**162-я сессия**

**Соглашение 1958 года – Рассмотрение проектов поправок  
к существующим правилам, представленных GRE**

### **Предложение по поправкам серии 05 к Правилам № 10 (электромагнитная совместимость)**

**Представлено Рабочей группой по вопросам освещения и  
световой сигнализации\***

Условные обозначения

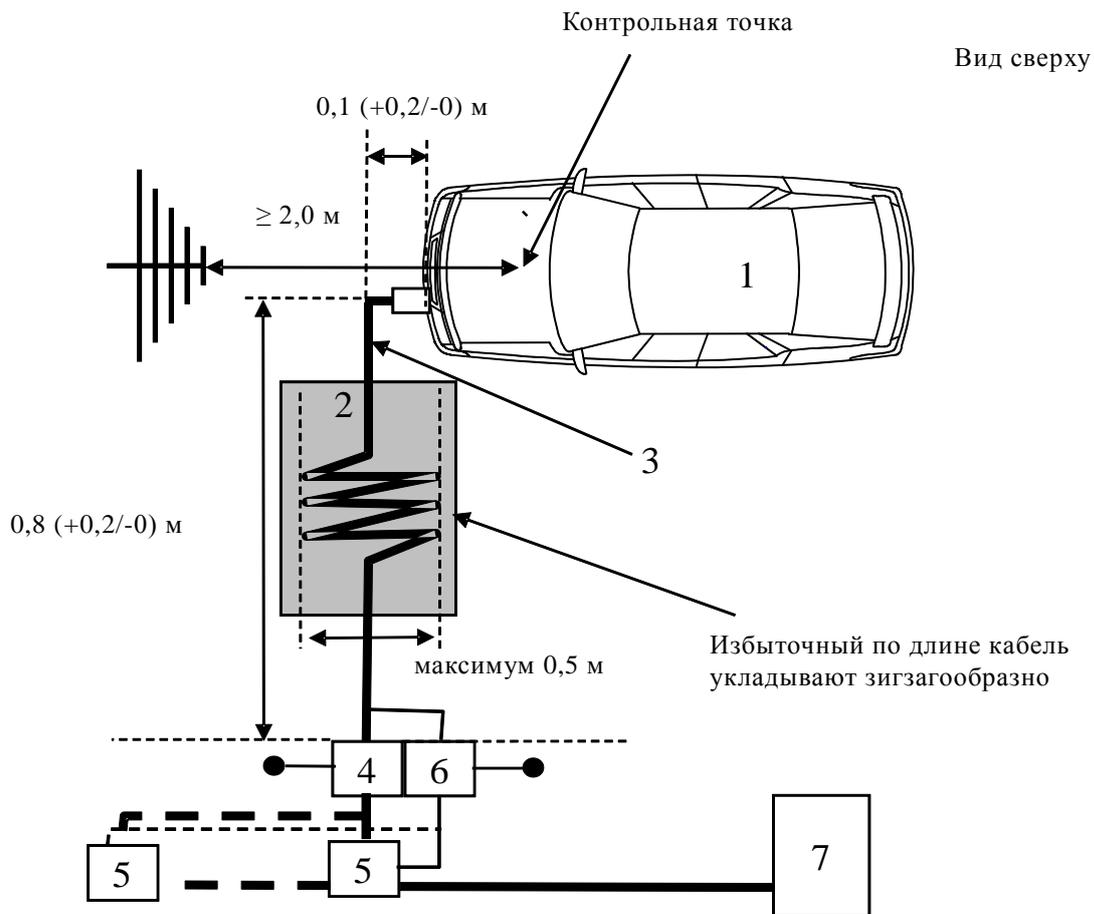
Приложение 6, добавление 1 изменить следующим образом:
